CARRIÈRE DE CALCAIRE

Commune de Liouc (30)

Pièce 14 : Avis MRAE / Réponses

**Avis sur le projet de renouvellement d'autorisation et
d'extension d'une carrière de calcaire
sur la commune de Liouc (30)**

2.4.2. Trafic routier

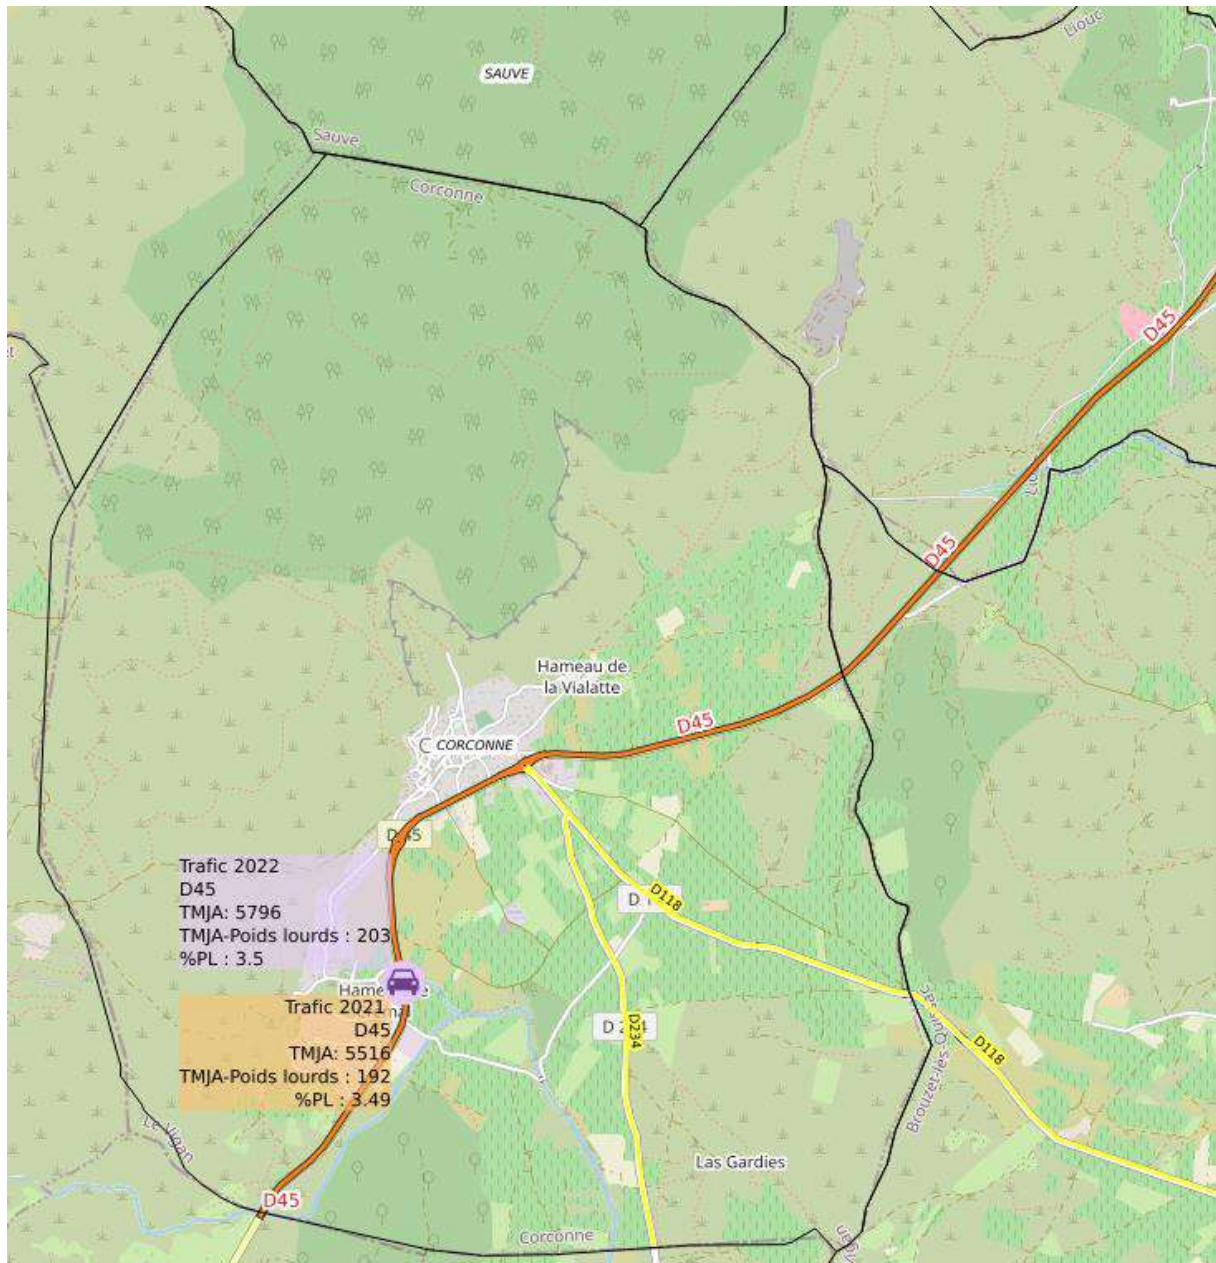
La MRAe recommande de ré-évaluer l'impact de l'augmentation du trafic routier poids lourds sur la RD 45 et de proposer des mesures adaptées si besoin.

Pour l'état actuel (122 000 tonnes) le nombre de rotations est environ de 20 rotations par jour, et donc 40 camions.

En 2022, le trafic des poids lourds sur la RD45 était de 203 PL/jours, les camions de la carrière Terrisse représentent donc à ce jour 20% du trafic de poids lourds.

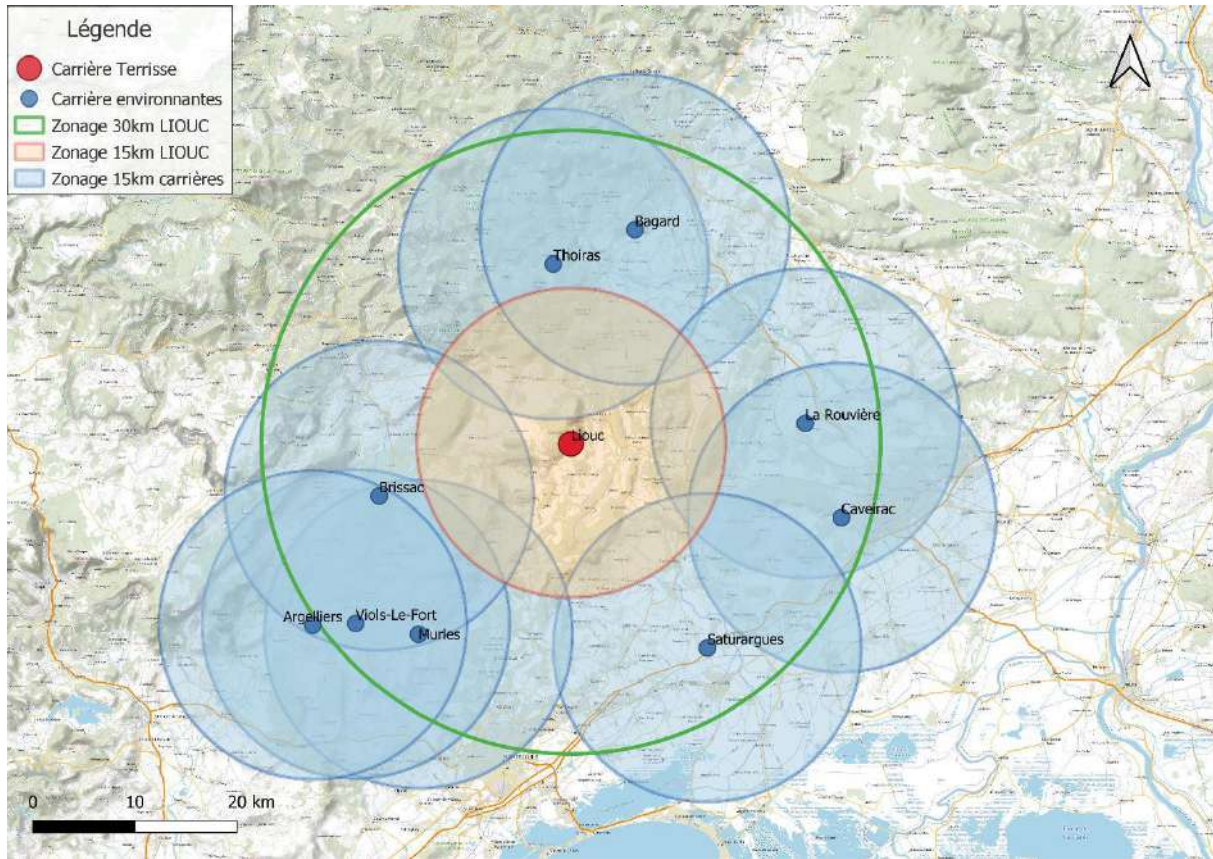
Les scénarios semblent construits et ne reflètent pas vraiment une motivation à trouver une véritable alternative. Dans le premier scénario, aucune donnée ne permet d'estimer l'augmentation du trafic. Une distance maximale de 25 km par rapport à un site d'extraction semble acceptable. En outre, le pétitionnaire avance à nouveau un raisonnement essentiellement économique pour s'opposer à la fermeture de la carrière Terrisse. Une analyse plus approfondie serait nécessaire. Le deuxième scénario est construit, étant donné qu'il y a suffisamment de transporteurs dans un voisinage suffisamment proche. Les troisième et quatrième scénario avancent également des arguments essentiellement économiques, mais ne les exposent pas de manière objective.

La CNPN souligne donc qu'une analyse plus approfondie des solutions alternatives réelles est nécessaire et qu'aucune alternative satisfaisante n'a été décrite.

Les scénarios alternatifs reposent sur les mêmes hypothèses que celles retenues pour le Schéma régional des Carrières d'Occitanie sur les facteurs d'évolution de la production en ressources primaires :

- Approvisionnement 0 (« pire des cas ») : pas de renouvellement des autorisations des carrières, arrêt de la production en fonction des dates de fin d'autorisation (fin de production = date de fin d'autorisation) → permet de déterminer les années de déséquilibre entre la production et le besoin et ainsi mettre en lumière les nécessités de réapprovisionnement
- Approvisionnement pour couvrir le besoin, en respectant le principe de proximité, la disponibilité de la ressource primaire, les enjeux environnementaux → conditions évaluées dans les dossiers de demande d'autorisation de création de carrières.

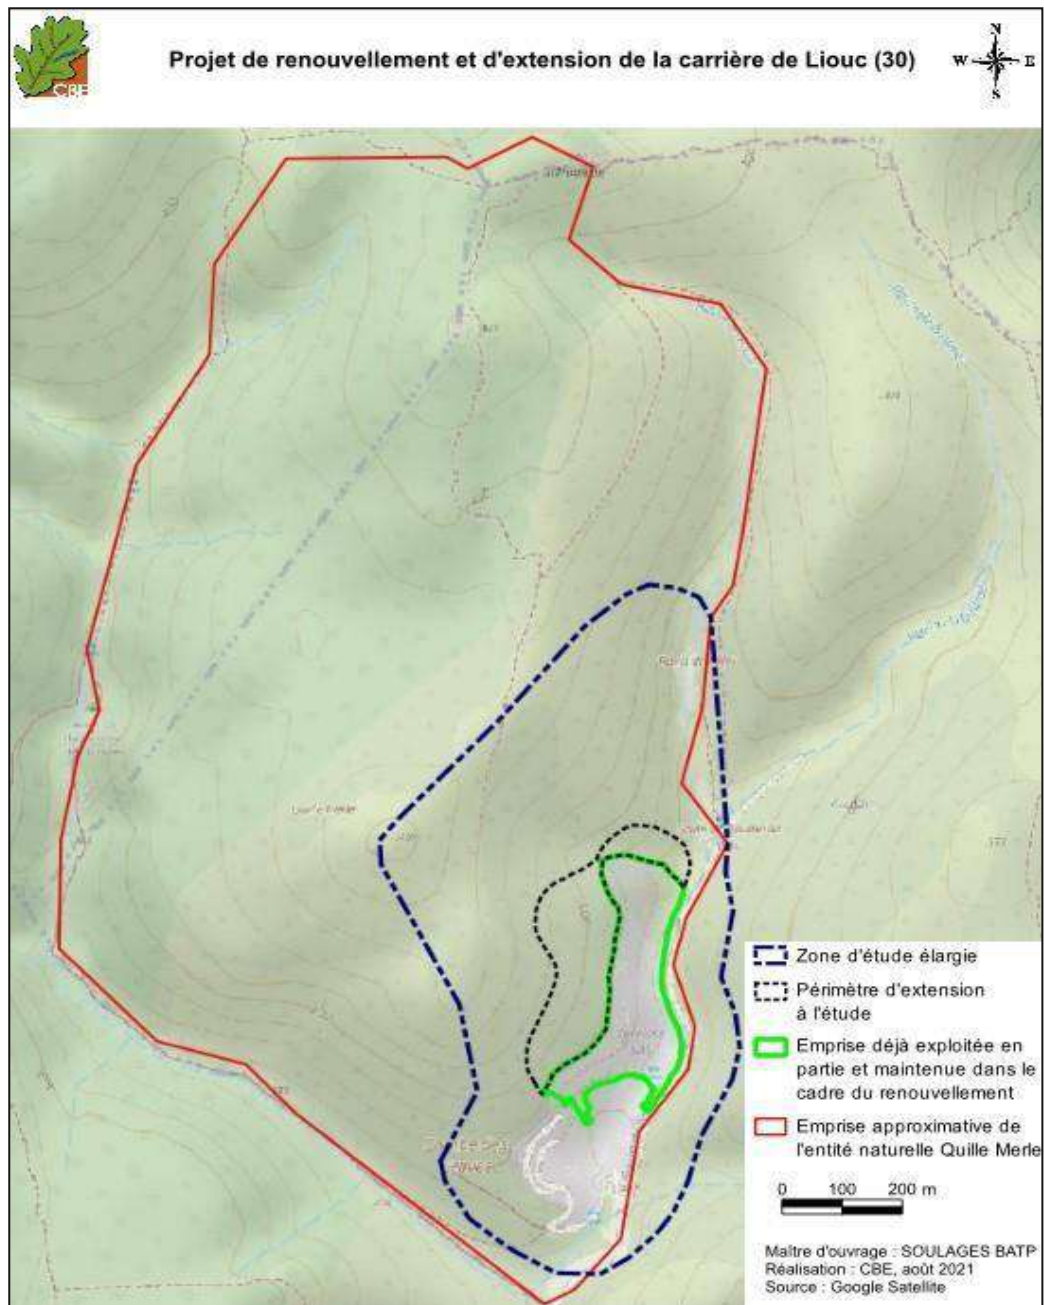
La zone d'étude élargie reste effectivement assez proche de la zone d'étude rapprochée de 28,5 ha mais il n'a pas été jugé pertinent et/ou réaliste d'étendre de manière plus significative la zone d'étude élargie.

Idéalement, il aurait fallu étudier l'intégralité du massif calcaire du Quille Merle sur lequel s'implante l'extension de la carrière, soit 120 ha, pour appréhender le plus finement possible les enjeux écologiques sur cette même entité naturelle.

Premièrement, cela apparaît disproportionné par rapport à la surface du projet. Deuxièmement, c'est peu réaliste considérant les très importantes contraintes d'accessibilité à ces 120 ha. En effet, il s'agit d'un massif calcaire lapiazé fortement accidenté avec des pentes marquées (cf. carte avec la topographie ci-après) et qui comporte une végétation, lorsqu'elle est présente en continue (environ la moitié des 120 ha), impénétrable et/ou sans réelle possibilité d'observation sans défricher préalablement quelques layons, ce qui n'est pas souhaitable.

Troisièmement, l'extension de la zone d'étude élargie au-delà des 36 ha n'aurait probablement pas apporté d'informations significatives quant à la bonne appréciation des enjeux. En effet, les milieux naturels étudiés au sein des 36 ha sont jugés déjà assez représentatifs/similaires des milieux présents sur le Quille Merle.

Carte 2 : emprise du Quille Merle avec la topographie

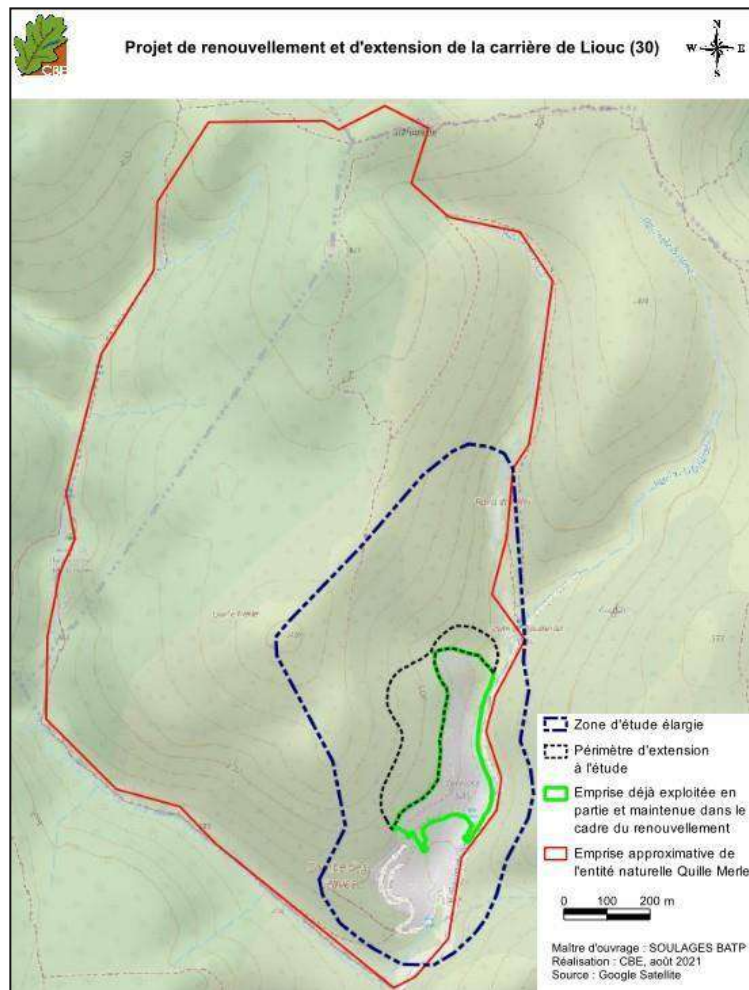
La zone d'étude élargie reste effectivement assez proche de la zone d'étude rapprochée de 28,5 ha mais il n'a pas été jugé pertinent et/ou réaliste d'étendre de manière plus significative la zone d'étude élargie.

Idéalement, il aurait fallu étudier l'intégralité du massif calcaire du Quille Merle sur lequel s'implante l'extension de la carrière, soit 120 ha, pour appréhender le plus finement possible les enjeux écologiques sur cette même entité naturelle.

Premièrement, cela apparaît disproportionné par rapport à la surface du projet.

Quatre à cinq hectares supplémentaires au sud-ouest de la zone d'étude élargie auraient pu être raisonnablement ajoutés à cette dernière mais cela ne remet pas en cause la pertinence des 36 ha considérés.
